**AVIS RELATIF À LA PROTECTION
CONTRE LES EVENTUELS EFFETS NOCIFS ET NUISANCES
PROVOQUÉS PAR LES RAYONNEMENTS NON IONISANTS
GÉNÉRÉS PAR DES ANTENNES ÉMETTRICES STATIONNAIRES**

Commune : MOMIGNIES - Exploitant : ORANGE

Rapport n° 510 / 2025

Figure 1 : Vue en plan des lieux de séjour et des points de contrôle

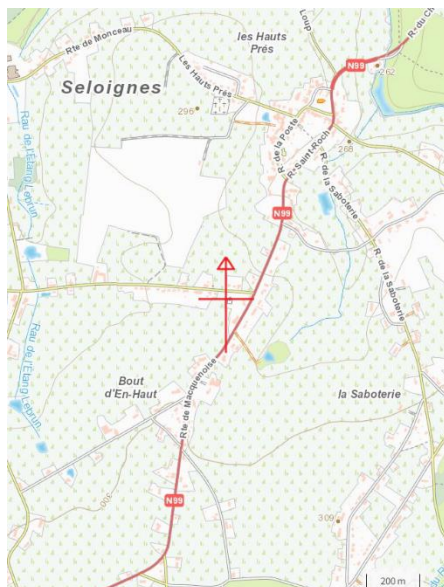
- le numéro du point de contrôle repris sur un des plans de la figure 1;
- le numéro du LS dans lequel se trouve le point de contrôle de la 1^{ère} colonne ;
- l'atténuation d'obstacle prise en compte pour le calcul de l'indice d'exposition dans le LS ;
- le résultat du calcul de l'indice d'exposition.

N° point de contrôle	LS	Atténuation (dB)	Indice d'exposition relatif à la limite par installation IE_i
1	LS1	3,0	0,859
3	LS2	3,0	0,595
2	LS2	3,0	0,258
4	LS4	3,0	0,206
5	LS4	3,0	0,135
6	LS6	3,0	0,030
10	LS10	3,0	0,019
7	LS6	3,0	0,006
8	LS8	3,0	0,005
9	LS8	3,0	0,002

En ce qui concerne les antennes de l'installation mentionnées dans le tableau 1, la distance maximale à laquelle la limite pourrait être atteinte, à l'extérieur, est égale à 83,5 m. S'il n'y a pas de LS à une distance inférieure, les antennes respectent forcément la limite d'immission.

Dans le cas des LS situés à l'intérieur des bâtiments, une atténuation d'obstacle est prise en compte et il en résulte que la distance maximale à laquelle la limite pourrait être atteinte se réduit à 59,1 m.

Figure 2 : Vue en plan des installations d'antennes dans un rayon de 300 mètres autour de l'installation faisant l'objet de la demande d'avis

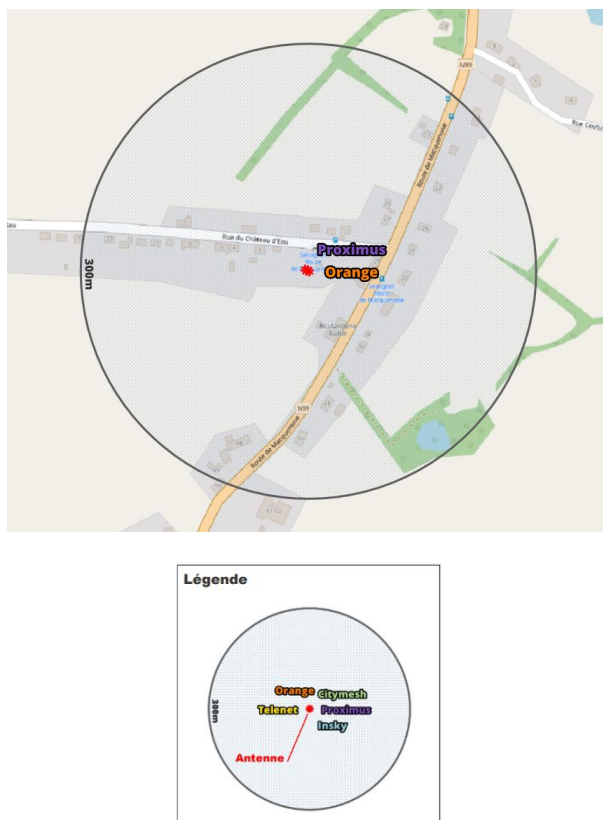
Le plan en projection verticale de la figure 2 indique la localisation des installations d'antennes émettrices stationnaires visées par le décret et situées dans un rayon de 300 mètres autour de l'installation référencée dans le paragraphe 2 et localisée au centre du cercle. Les données de localisation de ces antennes et les avis correspondant sont accessibles via le cadastre en ligne des antennes émettrices stationnaires⁸. Les installations prises en compte dans l'évaluation du respect de la limite cumulative sont les installations d'antennes émettrices déclarées en service par l'exploitant à la date du présent avis, à l'exception de l'installation référencée dans le paragraphe 2 et éventuellement d'autres installations ayant fait l'objet d'une demande d'avis à la même date et qui sont situées à l'intérieur de la zone de 300 mètres de rayon.

Compte tenu des considérations ci-dessus, il apparaît que l'intensité du rayonnement électromagnétique généré, dans les lieux de séjour situés dans un rayon de 300 mètres autour de l'installation référencée dans le paragraphe 2, par l'ensemble des antennes émettrices stationnaires de l'ensemble des exploitants du même site d'antennes émettrices stationnaires respecte la limite fixée à l'article 4, § 2 du décret.
